Safety Alert (trein) - Eaton laagspanningsverdeelinrichtingen

Waarschuwing

Capitole met QSA 160A schakelaar (125 of 150 mm compartiment)

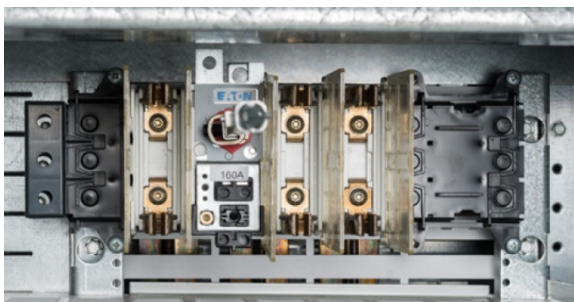
- Bij het onder spanning plaatsen en verwijderen van de hierboven genoemde plug-in-units kan er sluiting ontstaan.
- De QSA 160A-schakelaars in de installaties, geleverd vanaf 1997 tot en met 2019, kunnen bij gebruik gaan scheuren waardoor er bij bediening sluiting kan ontstaan.

- De hierboven genoemde plug-in-units mogen nooit meer onder spanning worden geplaatst of verwijderd. Er dienen waarschuwingsstickers met deze instructie op de installatie te zijn aangebracht.
- De QSA 160A-schakelaar mag niet geschakeld worden tot het gebrek is verholpen middels het aanbrengen van verstevigingsbeugels. Op het niet gemodificeerde QSA 160A-compartiment dient een waarschuwingslabel met deze instructie te zijn aangebracht.
